GEHOBENE HASE

**Antrag auf wasserrechtliche Planfeststellung nach § 68 WHG zur
Erneuerung der Dämme und Deiche an der Gehobenen Hase zwi-
schen Quakenbrück und Gehrde im Landkreis Osnabrück vom
14.10.2013**

**Gutachtliche Stellungnahme zu den Einwendungen und Einsprüchen
unter Berücksichtigung der Anhörung vom 11.06.2014**

Dresden, 20.08.2014

Abbildung 6-2: Wasserstandsabhängige Abflüsse in die GEHOBENE HASE und in die Wrau

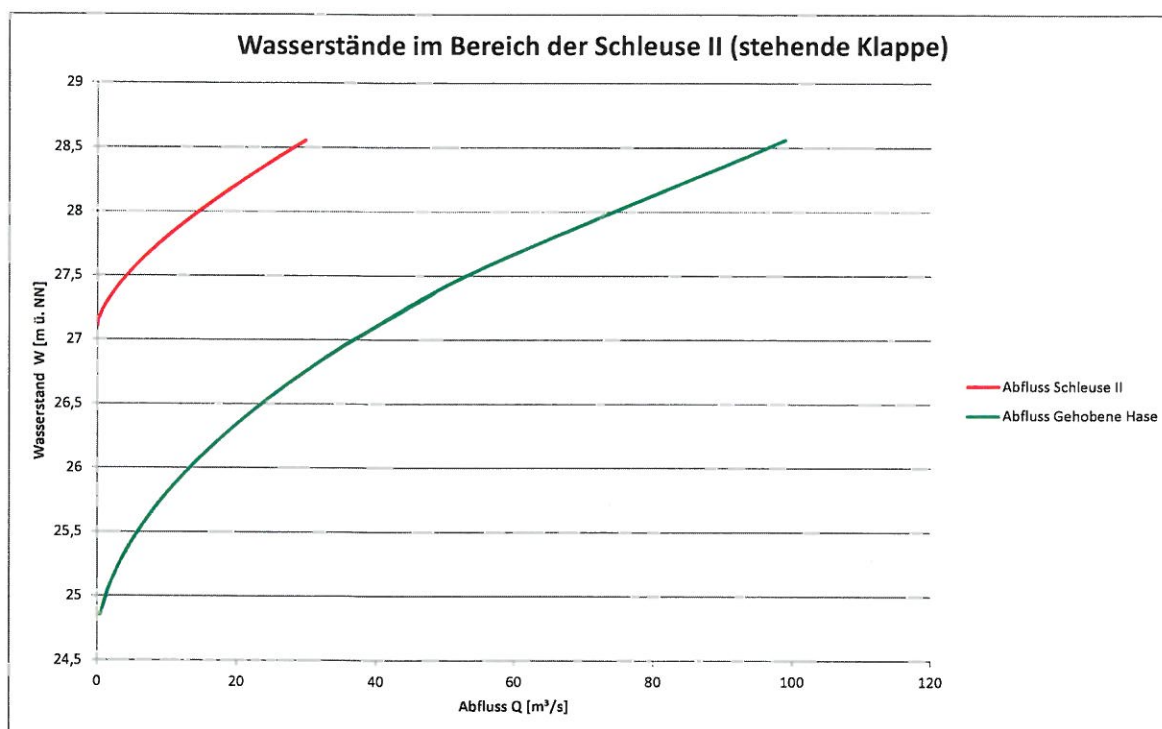
Aktuell wird von einem $HQ_{100} = 126 \text{ m}^3/\text{s}$ ausgegangen. An der Schleuse II ist daher der Wasserstand zu ermitteln, bei dem sich in Summe der Abflüsse (Schleuse II bei stehender Klappe und GEHOBENE HASE) ein Abfluss von $126 \text{ m}^3/\text{s}$ ergibt.

Demnach werden dann ca. $100 \text{ m}^3/\text{s}$ in die GEHOBENE HASE eingeleitet. Der resultierende Wasserstand liegt dann rechnerisch bei $W = 28,56 \text{ m ü. NN}$, d. h. etwa einen Meter höher, als der bei der aktuellen Wasserspiegellagenberechnung angenommene Wasserstand von $27,55 \text{ m ü. NN}$ für einen Abfluss von $54 \text{ m}^3/\text{s}$.

Abbildung 7-3: Vorhandene und geplante Damm- und Deichhöhen in Fließrichtung gesehen links bei Berücksichtigung von Überlaufstrecken

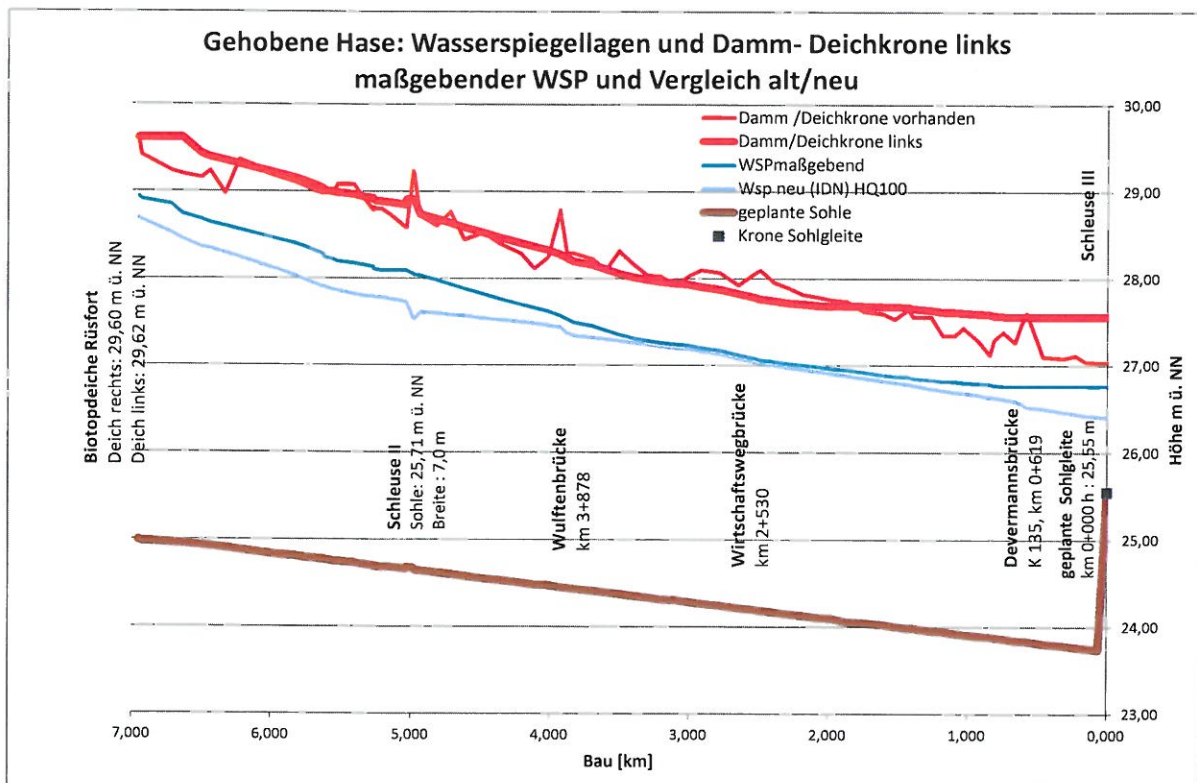
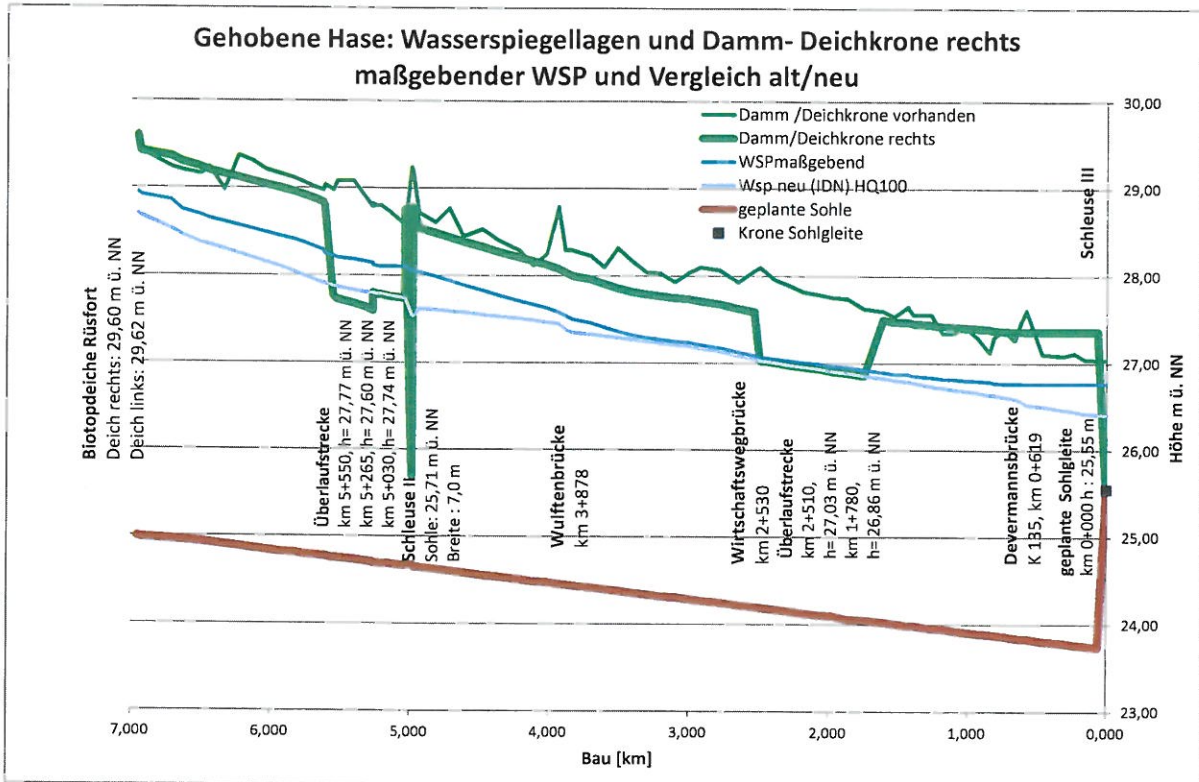
In den Abbildungen 7-3 und 7-4 sind die erforderlichen Damm- und Deichhöhen unter Berücksichtigung der Überlaufstrecken dargestellt.

Ohne die Berücksichtigung von Überlaufstrecken müssten die Höhen dieser Dämme und Deiche ausschließlich für Extremereignisse (BHQ₂ mit Q = 164 m³/s) nach oben angepasst werden. Oberhalb der Schleuse II wären etwa 0,7 m, zwischen der der Schleuse II und der geplanten Überlaufstrecke 2 wären etwa 0,7 m und unterhalb der geplanten Überlaufstrecke 2 wären etwa 1,0 m zu berücksichtigen. Das bedeutet, dass die Dämme und Deiche bei der vorgesehenen Böschungsneigung von 1:3 etwa 4,2 bis 6,0 m luftseitig breiter, als bisher geplant ausgebaut werden müssten. Damit ergibt sich ein zusätzlicher Flächenbedarf von etwa 67.500 m² bzw. 6,75 ha. In Abbildung 7-5 sind die Damm- und Deichhöhen ohne die Berücksichtigung der Überlaufstrecken dargestellt.

Abbildung 7-5: Geplante Damm- und Deichhöhen im Vergleich zu den erforderlichen Damm- und Deichhöhen ohne die Berücksichtigung von Überlaufstrecken

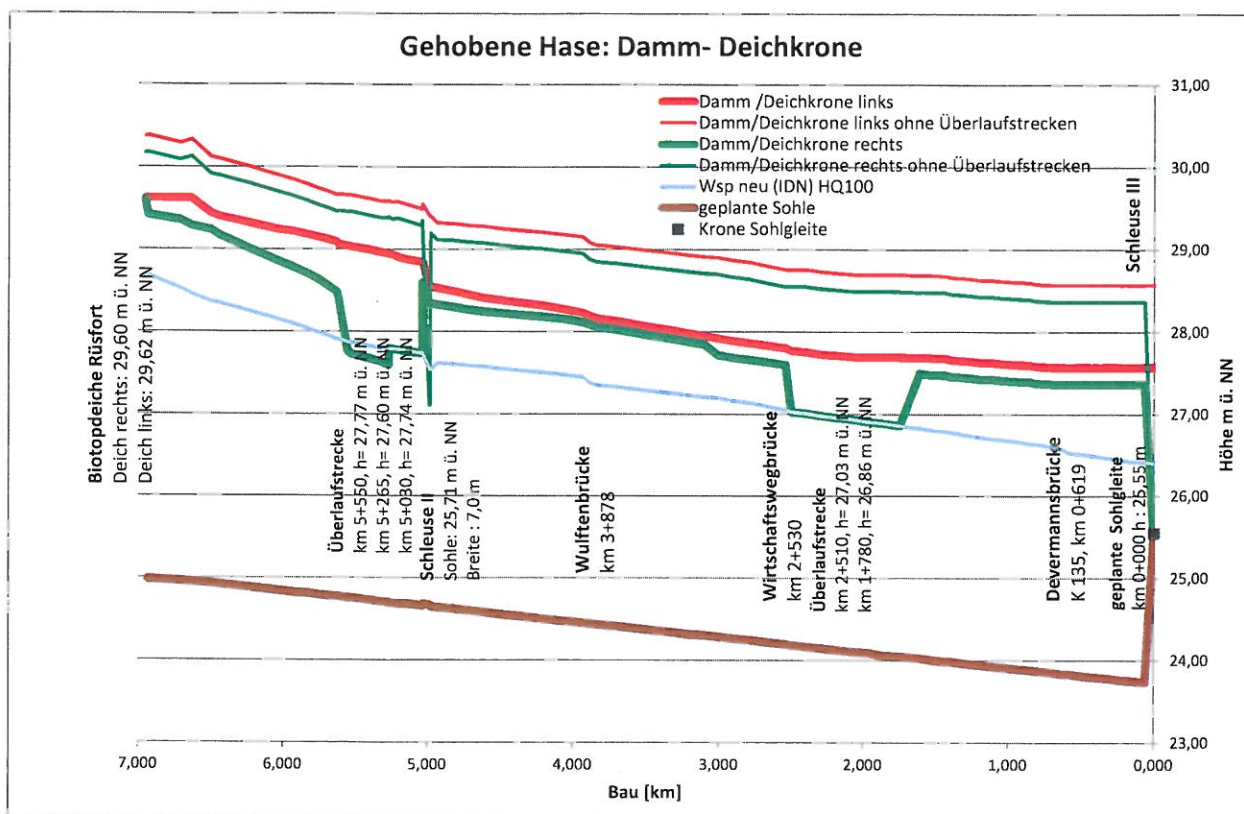
Die bisher geplanten Überlaufstrecken gewährleisten, dass es ab der Schleuse II grundsätzlich nicht zu höheren Abflüssen als 58 m³/s kommt. Wir haben bei Baukilometer 2,500 trotzdem bereits eine gewisse Sicherheit bis zur geplanten Überlaufstrecke 2 eingeplant. Die zusätzlich erforderliche Überhöhung zwischen der Schleuse II und Baukilometer 2,500 würde daher mit etwa 0,7 m etwas geringer ausfallen.

Abbildung 8-1: Vorhandenes luftseitiges Gelände und Damm- und Deichhöhen in Bezug auf die maßgebenden Wasserspiegellagen

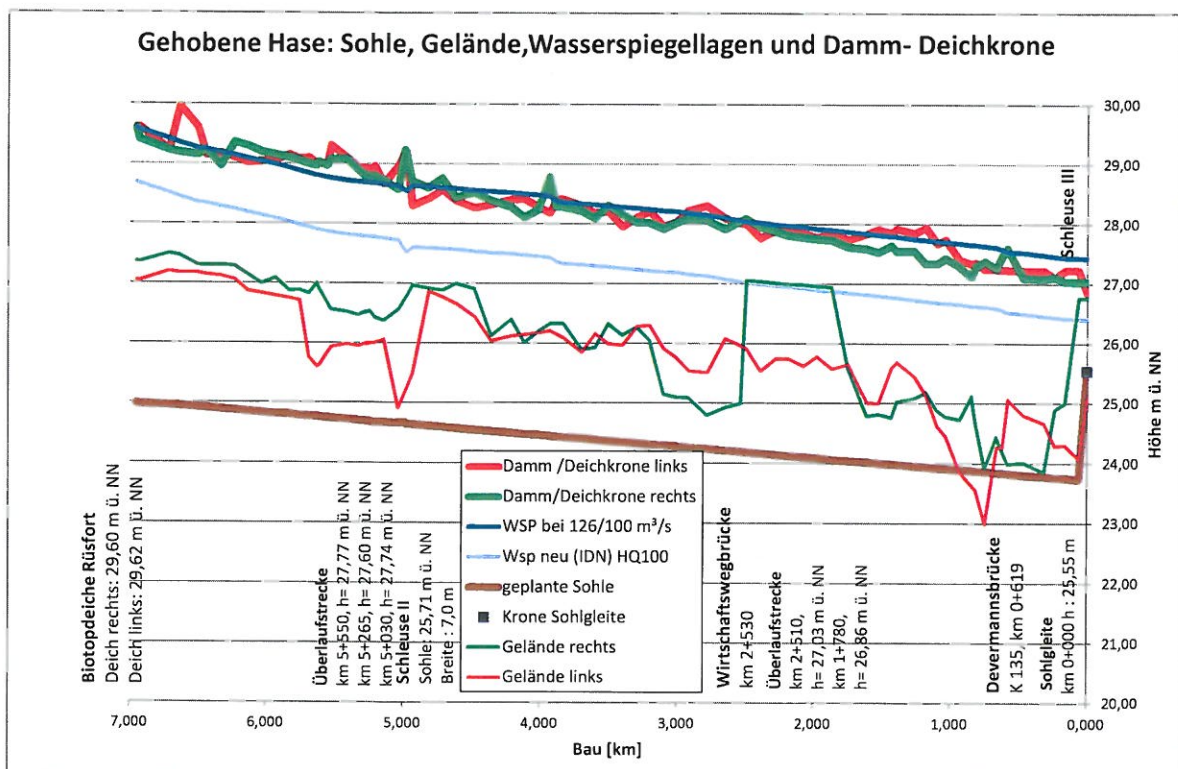
In der Abbildung 8-1 sind die vorhandenen Damm- und Deichhöhen in Bezug auf die maßgebliche Wasserspiegellage unter Berücksichtigung der Überlaufstrecken (blau, dünn) und die maßgebende Wasserspiegellage (BHQ₂) ohne Berücksichtigung von Überlaufstrecken (blau, dick) dargestellt. Die Höhe des beidseitig angrenzenden luftseitigen Geländes ist ebenfalls dargestellt.

Demnach werden die Dämme bereits jetzt beim Ansatz von (BHQ₂) abschnittsweise überströmt und würden zwangsläufig versagen.

Abbildung 8-3: Erforderlicher Damm- und Deichausbau mit (grün) und ohne (rot) Überlaufstrecken

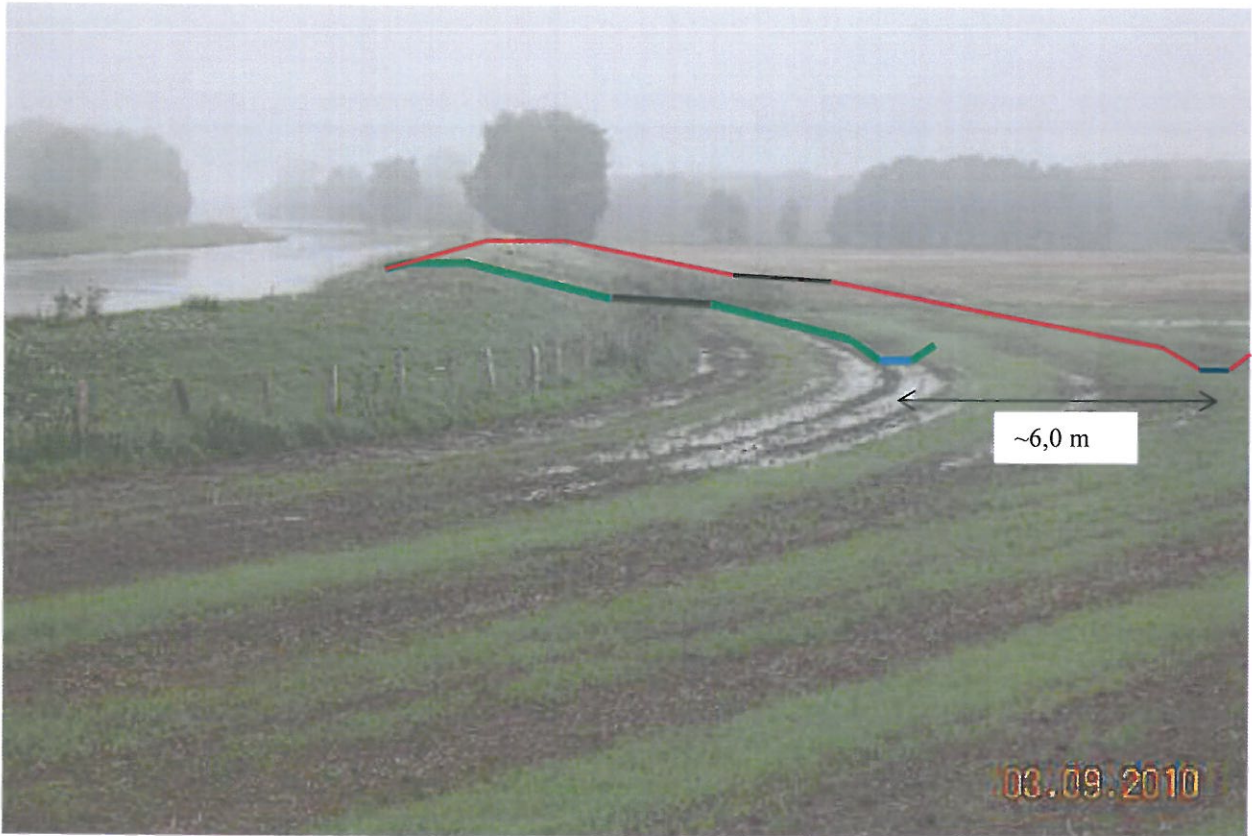
In Abbildung 8-3 ist das Bild des Deckblattes vom Antrag auf Planfeststellung dargestellt. Es verdeutlicht die vorliegende Situation. Am 03.09.2010 fand über die GEHOBENE HASE ein Abfluss von etwa $54 \text{ m}^3/\text{s}$ statt. Die Höhe der Wasserspiegellage lag dabei bereits weit oberhalb des angrenzenden Geländes, so dass die Felder vernässten. Es mag ohne weitere Berechnung auffallen, dass es bei einer um einen Meter höheren Wasserspiegellage zum Überströmen der Dämme gekommen wäre.
